Stadt Burgdorf Der Bürgermeister

Vorlage Nr.:	M 2023 0596/1
Datum:	14.09.2023
Federführung:	61 Stadtplanung und Umwelt
Aktenzeichen:	61.012.005 ROV

Betreff: Neuerrichtung 380 kV-Leitung Landesbergen - Mehrum/Nord, Raumordnungsverfahren, Stellungnahme Stadt Burgdorf

Auszug Abb. 81 RVS-Bericht, Band B, S. 221

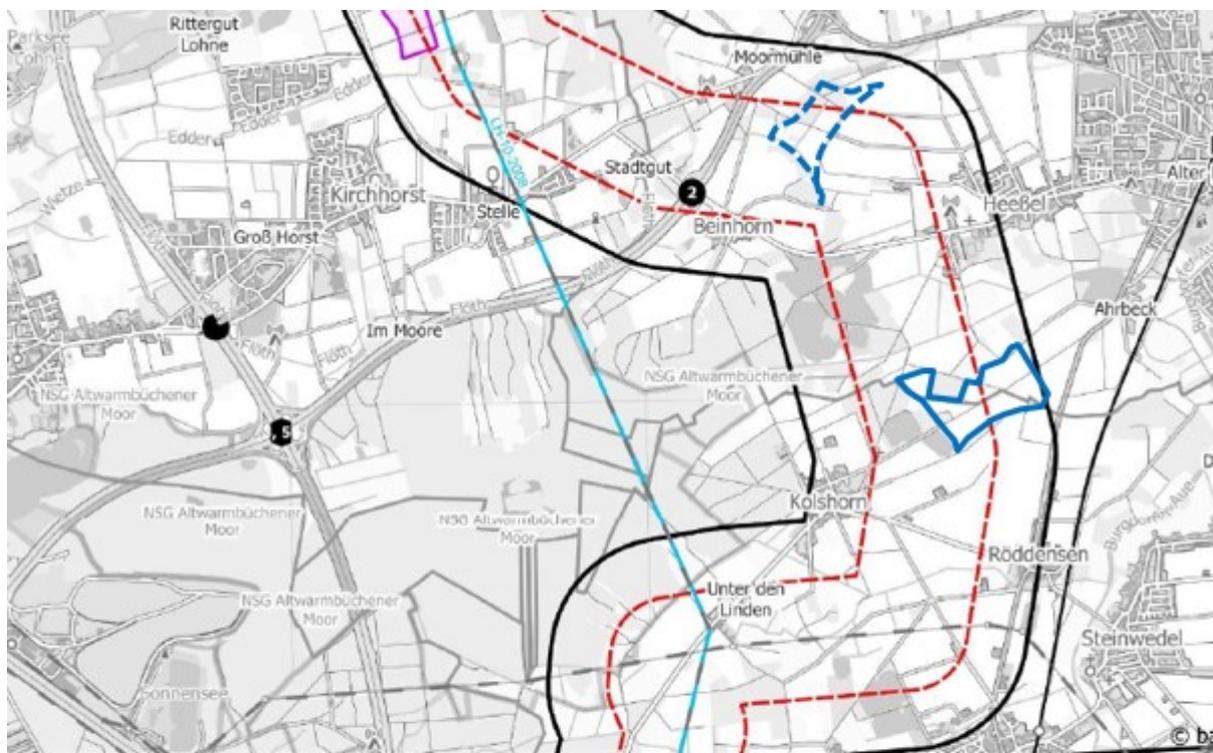
Die im Rahmen der 5. Änderung des RROP in Vorbereitung befindlichen **Gebiete für Windenergie** - hier: Ahrbeck-Heeßel und Beinhorn-Heeßel - wurde in der RVS noch nicht berücksichtigt (zur ungefähren Lage s. die nachfolgende Abbildung).

Der 3. Entwurf der 5. RROP Änderung wird voraussichtlich noch während des Beteiligungszeitraums zum ROV von der Region Hannover veröffentlicht werden. Die Verwaltung plant daher in einer Stellungnahme an das ArL auf die Windenergiegebiete hinzuweisen. Damit auch für diese Gebiete geklärt wird, ob sie ggf. umgangen werden können. In der Stellungnahme wird auch darauf hinzuweisen sein, dass es sich, anders als im UVP-Bericht auf Seite 274 erwähnt, bei beiden Windenergieprojekten im Raum Burgdorf nicht um Repowering sondern um Neubauprojekte handelt.
